Déclaration de projet de construction de 25 logements locatifs sociaux et de 315 m² d'habitat inclusif emportant mise en compatibilité du PLU

ARRÊTÉ N° 2023 / II / 1 – 2.2
OUVERTURE DE L'ENQUÊTE PUBLIQUE
PORTANT SUR LA DÉCLARATION DE PROJET
VALANT MISE EN COMPATIBILITÉ
DU PLAN LOCAL D'URBANISME DE CERNY

- 7. Synthèse des observations reçues avant et pendant l'enquête publique classées par thème et questions du commissaire enquêteur
 - 7.1 Contradiction avec les documents de planification

Schéma modifié suite à enquête publique

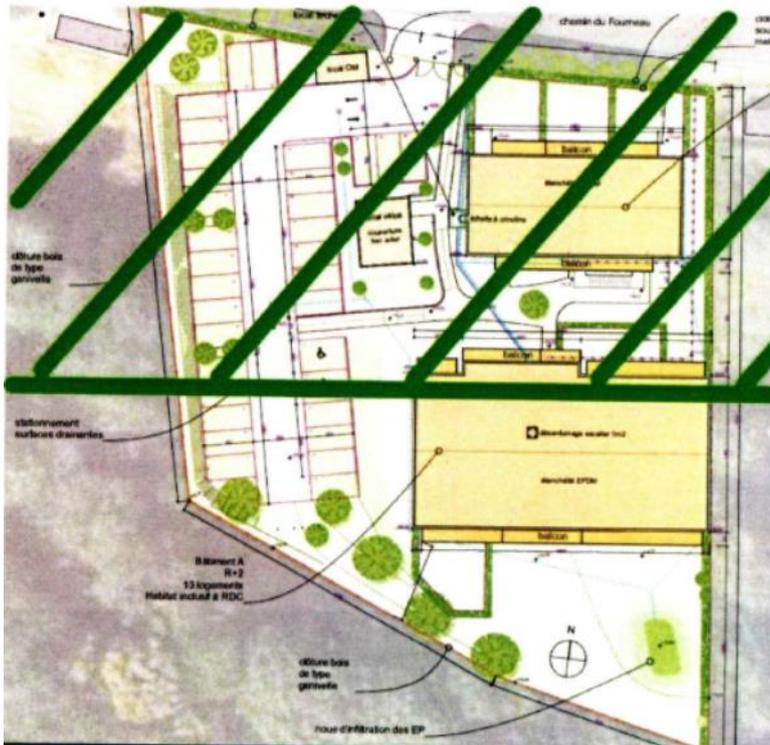
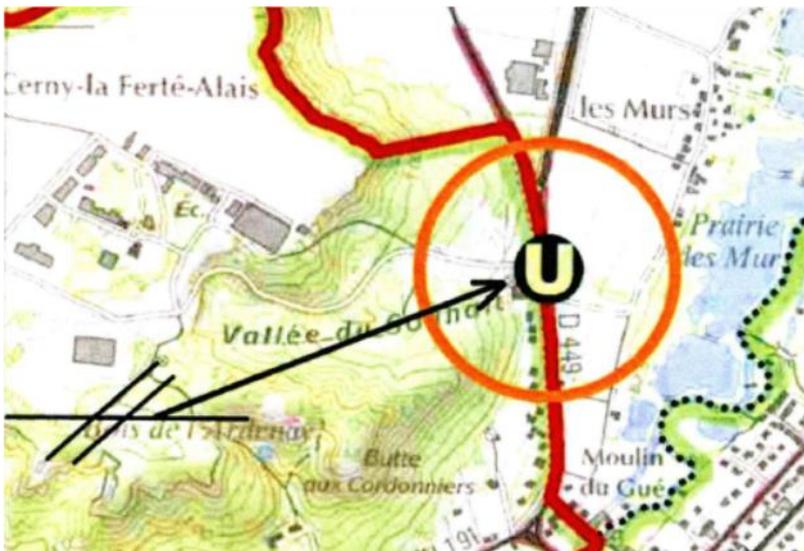
Un « zoom » de ce corridor sur le plan masse du projet met cet impact encore plus en évidence. (Document 5 : report du corridor écologique retenu par le SRCE sur le plan masse du projet).

En l'espèce cet obstacle provient du bâtiment existant affecté au SDIS. Par définition la réalisation du projet est de nature à aggraver cette vulnérabilité reconnue.

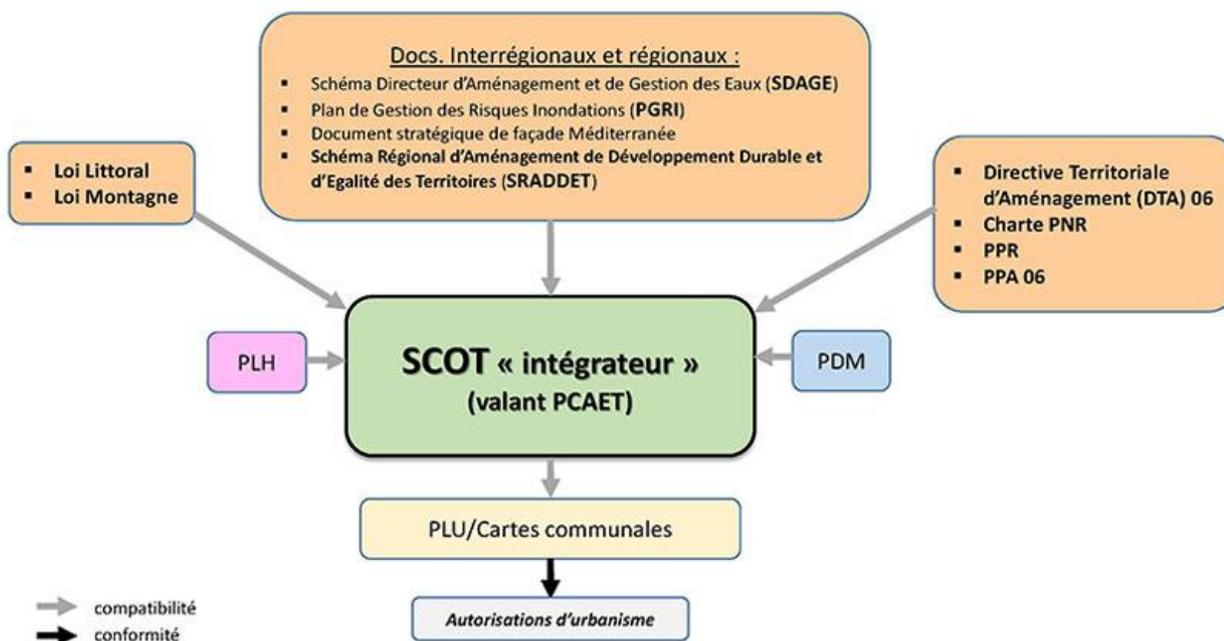
Pourtant dans son rapport de présentation le MO présente l'articulation avec les orientations des documents de planification existants, mais, selon l'avis de la MRAe sans les analyser :

La réponse du MO à la MRAe est donc insuffisante.

Le PLU de 2017 est conforme à ces documents de planification. La zone constructible l'était déjà en 2017. Seule la réglementation applicable va être revue.

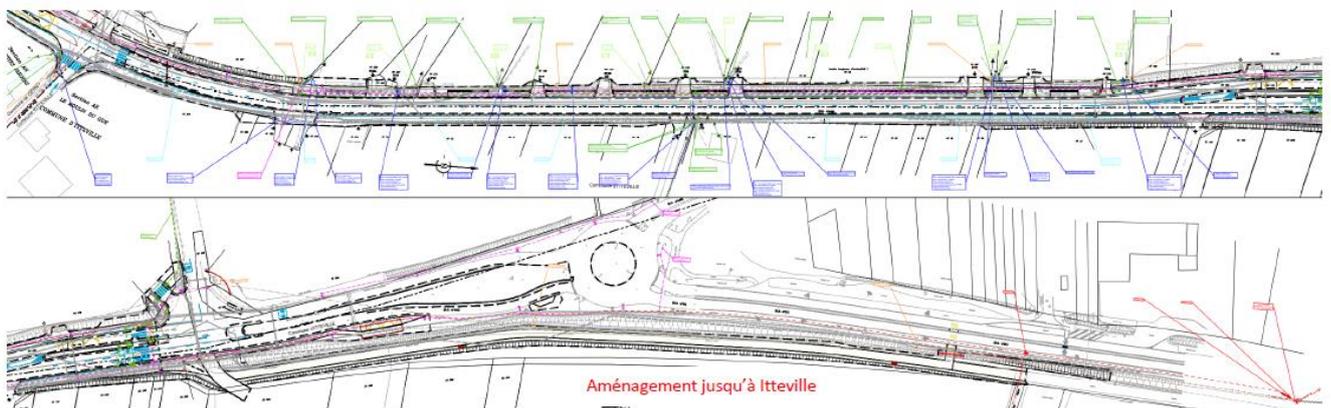
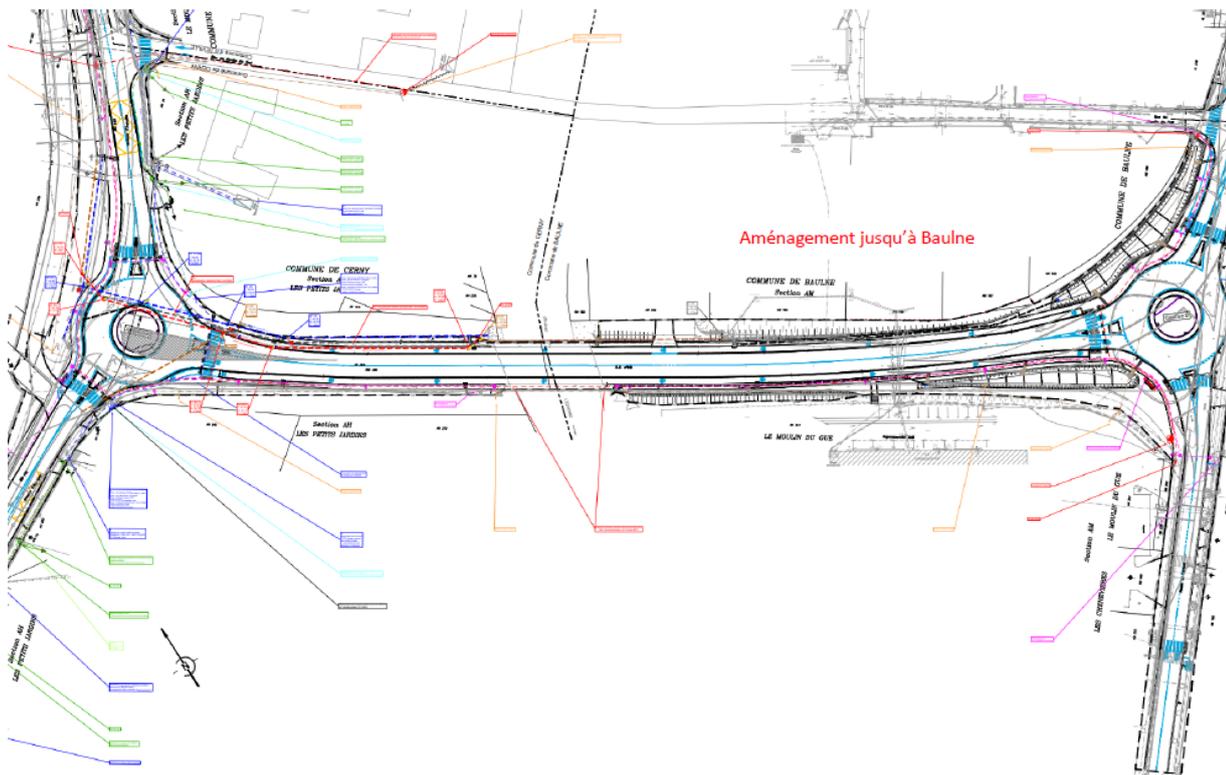
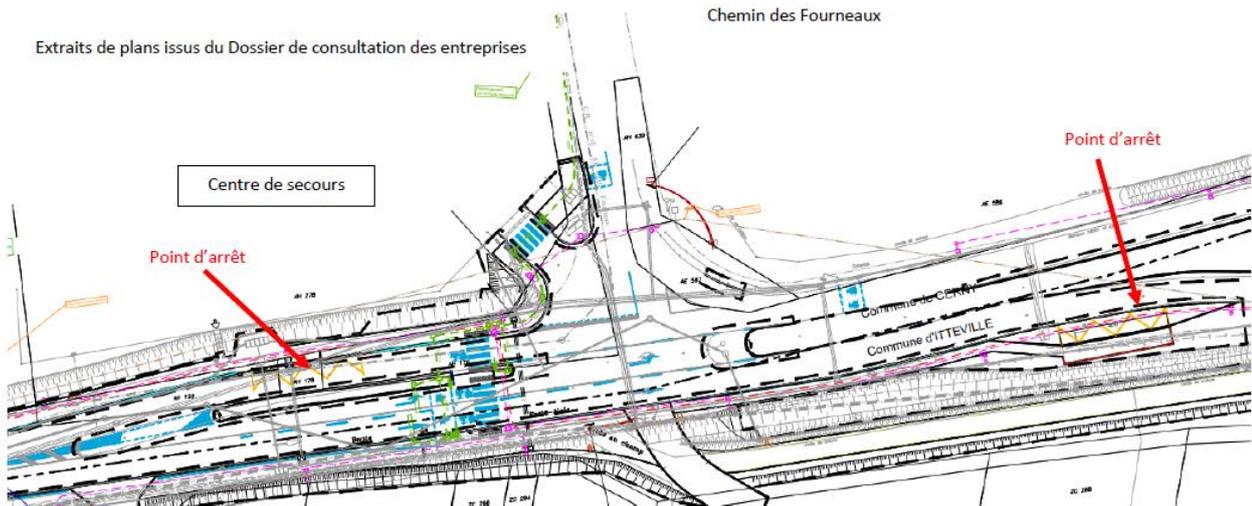
En attente de la réponse du MO sur les conditions garantissant l'usage suffisamment attractif des modes de déplacement alternatifs aux véhicules individuels motorisés.

L'attractivité des modes de déplacement alternatifs aux véhicules individuels motorisés est pris en compte sur le territoire communal par :

- l'aire de co-voiturage existante, près du centre commercial Intermarché situé à proximité, et qui sera rendu facilement accessible par l'aménagement prévu par la CCVE (cf. &2A)
- les liaisons douces prévues dans le cadre de l'aménagement sus-énoncé
- les points d'arrêts des transports en commun prévus à proximité du projet (cf. &2A)
- le transport d'utilité sociale et solidaire mise en place sur le territoire (transport à la demande pour les personnes dont l'accès aux transports publics, collectif ou particulier, est limité du fait de leurs revenus).
- le rézo pouce mis en place en collaboration avec le Parc naturel du Gâtinais

La collectivité s'engage à développer la communication en direction de ces modes de déplacements alternatifs.
